シーリングバー 仕様変更のお知らせ

【変更商品】 C バー CB-1250N (1250mm) , CB-1500N(1500mm)

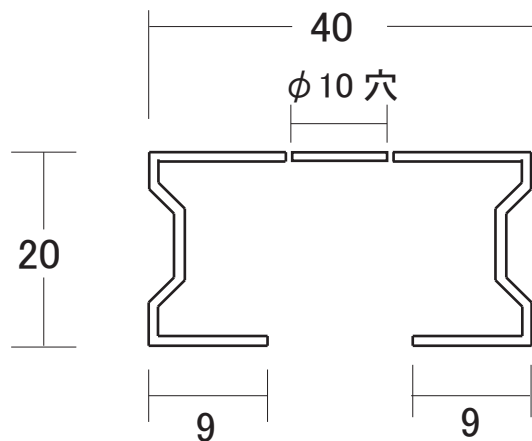
【変更箇所】 厚みの変更 (t1.6), 折り返し寸法の変更 (9mm), 側面リブ深さの変更 (2mm)

CB-1250N (7 穴φ10) 1,250mm t=1.6mm

CB-1500N (7 穴φ10) 1,500mm t:1.6mm
